Private Stellungnahmen:

Abwägungsvorschlag:

Einwender 1 (Sven Diekhaus), mit Schreiben vom 04.05.2023

Teilgebiet 2

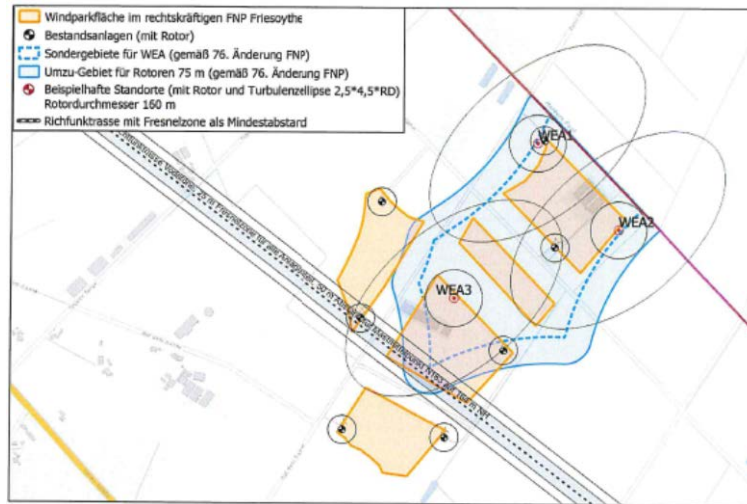
Als Flächeneigentümer im Gebiet des Windparks Thüle und Geschäftsführer der Windenergie Thüle GmbH & Co. KG mit dem Gesellschaftszweck des Repowerings möchten wir hiermit zur 76. Änderung des Flächennutzungsplans Friesoythe zur Ausweisung bzw. Änderung von Sondergebieten Windenergie Stellung nehmen. Das darin vorgesehene neue Sondergebiet im Teilgebiet 2 Windpark Thüle liegt vollständig innerhalb unserer Flurstücke und berührt außerdem maßgeblich das Repowering-Potenzial der Bestandsanlagen, weshalb wir uns am Verfahren beteiligen möchten. Wir begrüßen ausdrücklich die FNP-Änderung zur Ermöglichung von Repowering mit größeren, leistungsstärkeren Windenergieanlagen (WEA).

Es wird zur Kenntnis genommen, dass die 76. Änderung des Flächennutzungsplans zur Ermöglichung von Repoweringmaßnahmen mit größeren, leistungsstärkeren Windenergieanlagen (WEA) ausdrücklich begrüßt wird.

Aufgrund der gegenüber dem bestehenden Windpark inzwischen deutlich größeren Anlagen, wurden in der 76. Änderung des FNP zugrundeliegenden Potenzialstudie auch die Vorsorgeabstände zu Wohnbebauung vergrößert. Der Abstand von 700 m stellt ein „Vorsorgekriterium“ dar. Er soll einerseits einen sicheren Mindestschutz für die Wohnbebauung und andererseits auch einen effektiven Betrieb der WEA gewährleisten.

Für die bisher vorhandenen 100 m hohen WEA war 1998 ein Vorsorgeabstand von 500 m (+Rotorradius) berücksichtigt worden, das ist mehr als der 5-fache Abstand im Verhältnis zur Höhe. Für die in der Potenzialstudie 2022 berücksichtigte Referenzanlage mit einer Höhe von 225 m wurde ein Vorsorgeabstand zu Wohnbebauung von 700 m (Maststandort) berücksichtigt. Das entspricht dem nur 3,1-fachen der Anlagenhöhe. Optisch erscheinen die neuen Anlagen damit in dem vorgesehenen neuen Abstand an der jeweils benachbarten maßgeblichen Wohnbebauung damit deutlich höher als die

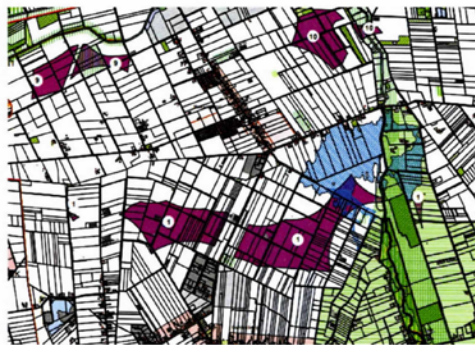
In vorbezeichneter Sache vertrete ich - wie Sie wissen - die Dailer und Peters Moor GmbH & Co. KG, Sportplatzstr. 4, 26169 Friesoythe-Ellerbrock. Ordnungsgemäße Bevollmächtigung wird anwaltlich versichert. Anlass meines Schreibens ist die 76. Änderung des Flächennutzungsplans der Stadt Friesoythe (nachfolgend „FNP“) und die Beteiligung der Öffentlichkeit gem. § 3 Abs. 2 BauGB. Vor diesem Hintergrund begrüßt meine Mandantin zunächst die Planung zur geplanten Darstellung des Teilgebiet 1.

Entsprechend den gesetzlichen Vorgaben und der durch die Rechtsprechung entwickelten Grundsätze wurde eine zweistufige Potenzialstudie erstellt. Aus den daraus ermittelten Potenzialflächen wurden diejenigen ausgewählt, die der Stadt auch unter Berücksichtigung eines avifaunistischen Fachbeitrages als am geeignetsten erscheinen. Dabei wurde der Ausweisung bzw. Erweiterung bereits vorhandener Windparkstandorte eine sehr hohe wenn auch nicht ausschließliche Bedeutung eingeräumt.

Der vorhandene Windpark Gehlenberg wurde hierbei mit der Potenzialfläche 1 in deutlichem Umfang nach Osten erweitert. Auf die Erweiterungsmöglichkeit auf einer Teilfläche östlich der Marka wurde jedoch verzichtet.
